Product Change Notice (PCN)

件名: RL78/G1G LQFP44pin パッケージ製品の組立/選別拠点追加のご案内

発行日: 9/13/2024

グループ名 : RL78/G1G

パッケージ外形図 (KL)

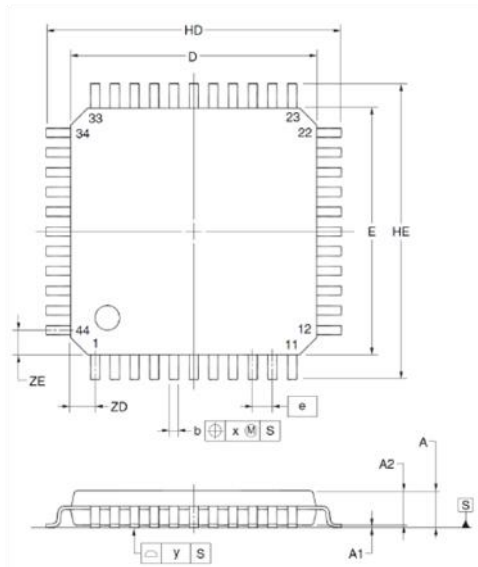
寸法比較

Beijing Symbol	PLQP0044GF-A			KL Symbol	PLQP0044GC-A		
	Dimension in Millimeters				Dimension in Millimeters		
	Min	Nom	Max		Min	Nom	Max
A	-	-	1.70	A	-	-	1.60
A1	0.05	-	0.15	A1	0.05	0.10	0.15
A2	1.35	1.40	1.45	A2	1.35	1.40	1.45
D	-	12.00	-	HD	11.80	12.00	12.20
D1	-	10.00	-	D	9.80	10.00	10.20
E	-	12.00	-	HE	11.80	12.00	12.20
E1	-	10.00	-	E	9.80	10.00	10.20
N	-	44	-	-	-	-	-
e	-	0.80	-	e	-	0.80	-
b	0.30	0.37	0.45	b	0.30	0.37	0.45
c	0.09	-	0.20	c	0.10	0.145	0.20
θ	0°	3.5°	8°	θ	0°	3°	8°
L	0.45	0.60	0.75	Lp	0.45	0.60	0.75
L1	-	1.00	-	L1	0.80	1.00	1.20
aaa	-	-	0.20	-	-	-	-
bbb	-	-	0.20	-	-	-	-
ccc	-	-	0.10	y	-	0.10	-
ddd	-	-	0.20	x	-	0.20	-
